<p>Cooperativa Agroforestal Villa Santa Los Trozos Ltda Aldea de Villa Santa, Danlí, El Paraíso</p>	<p><b>Preguntas realizadas</b> <b>Adquisición de secadora para café especial</b> <b>PROCESO SDO-BIENES-VILLA SANTA-003-2020</b></p>	 <p>Honduran Quality Coffee</p>
<b>OPR</b>	4 de septiembre de 2020	<b>PSDE</b>

**OFERENTES PROCESO SDO-BIENES-VILLA SANTA-003-2020**

Por este medio estamos dando respuesta a las preguntas recibidas sobre el proceso SDO-BIENES-VILLA SANTA-003-2020, Adquisición de secadora para café especial A continuación, las preguntas y Respuestas:

### Anexos 1 Planta arquitectónica

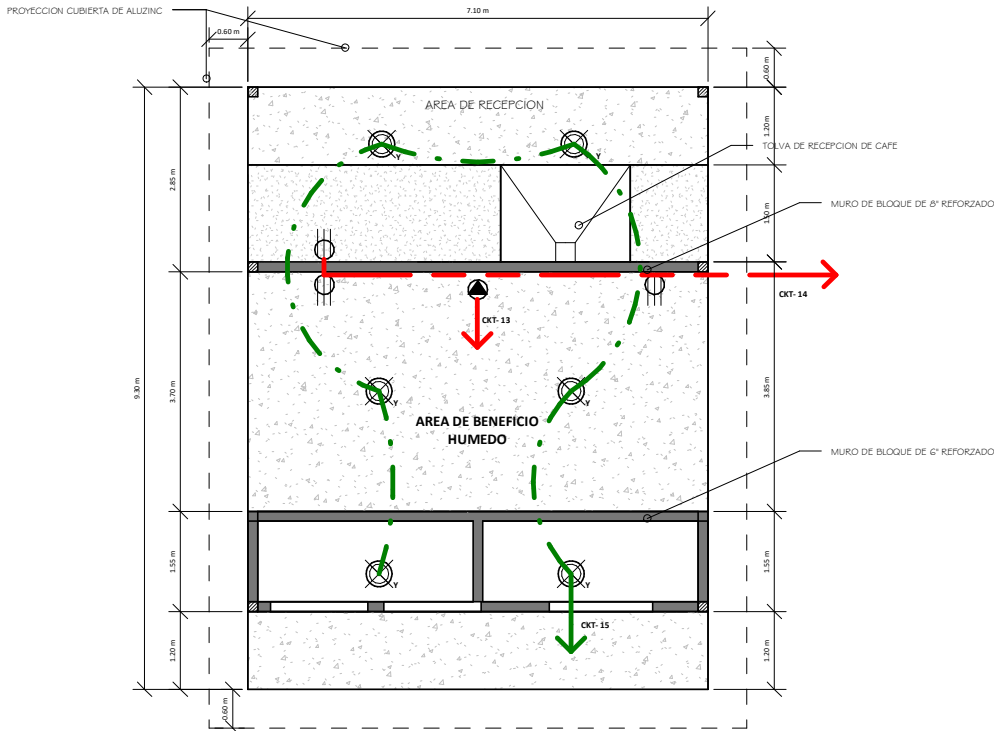
**8. Favor proporcionar plano de sus instalaciones para ver el espacio disponible para los equipos de la presente licitación**

**9. Indicar en el plano que nos van a proporcionar, hacia donde apunta el norte (Rosa de los Vientos)**

**Rp:** Favor remitirse al anexo #1

R/ Favor remitirse al anexo 1 y 2 de este documento

PLANTA DE INSTALACIONES ELECTRICAS

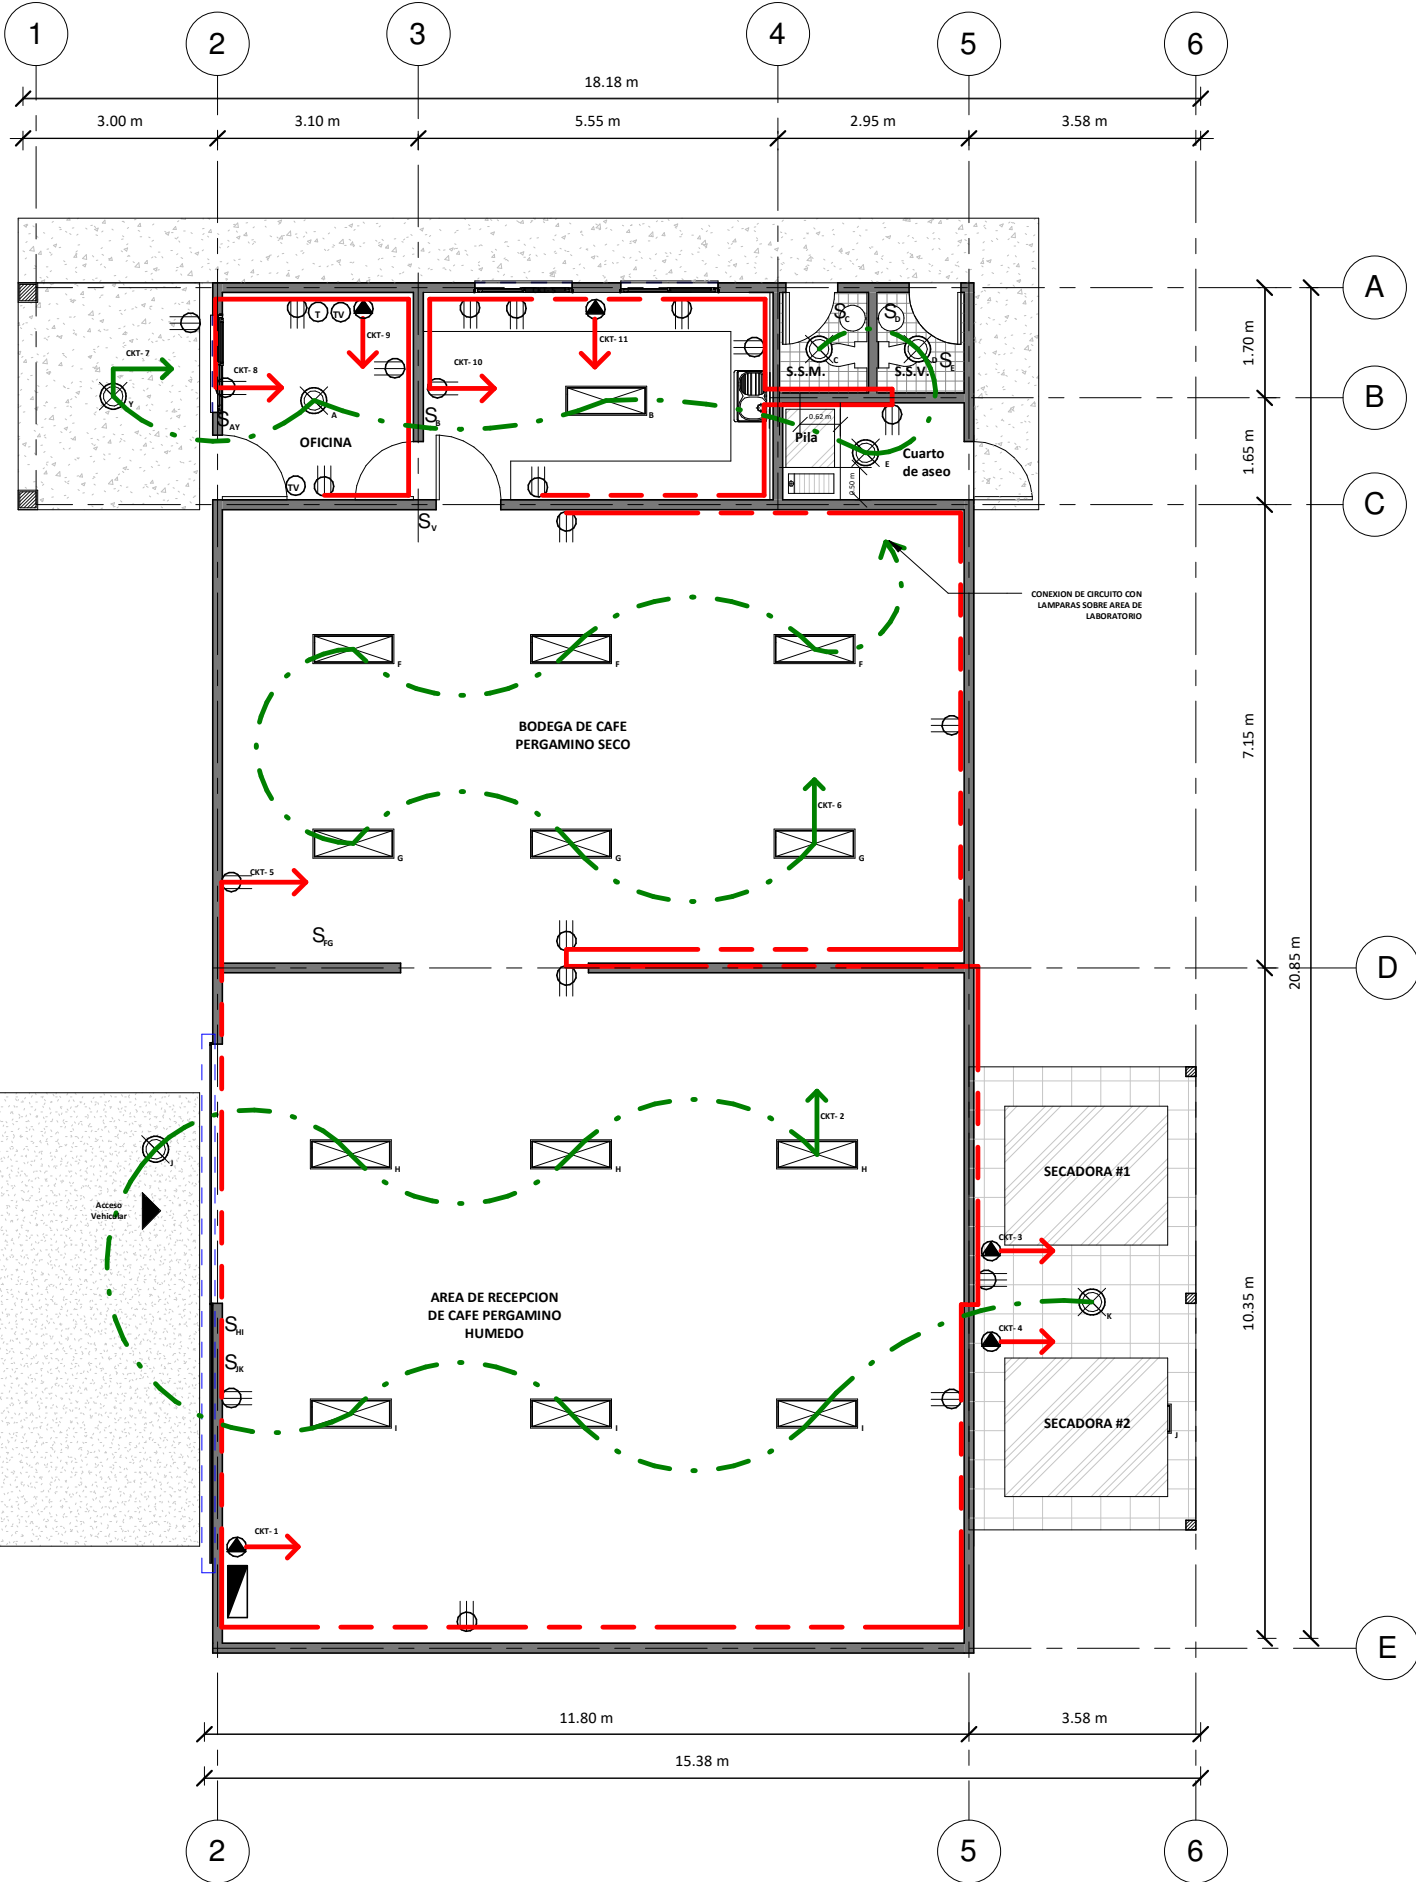
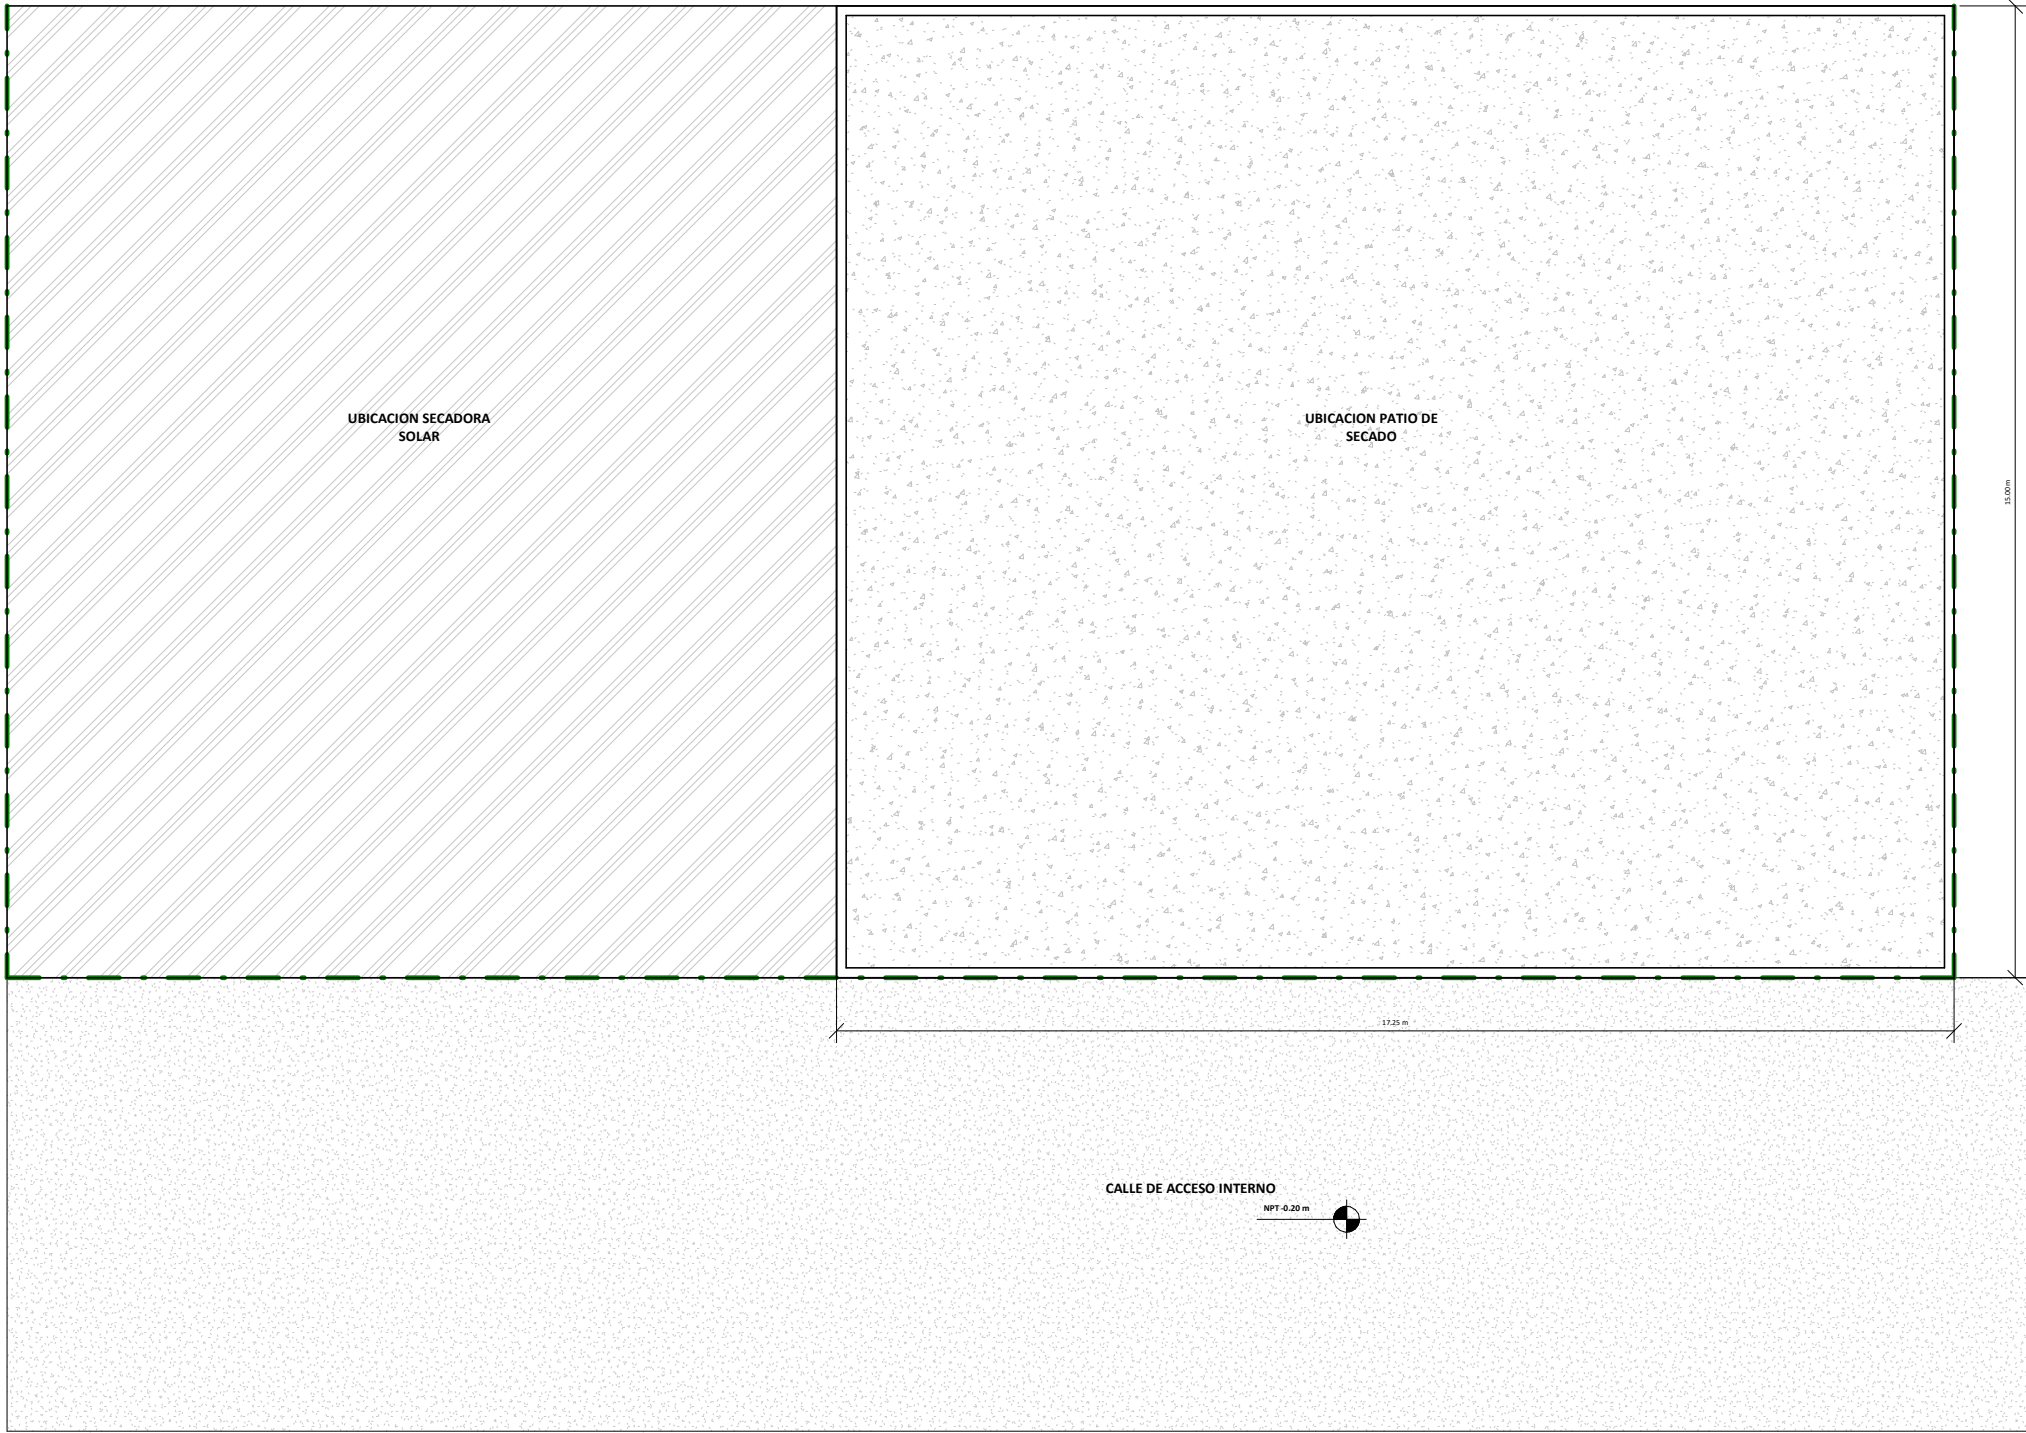
**21. ¿A qué distancia de los equipos está el panel eléctrico de distribución donde saldrá la energía para los equipos?**

Rp: Favor remitirse al anexo 2, plano de distribución eléctrica.
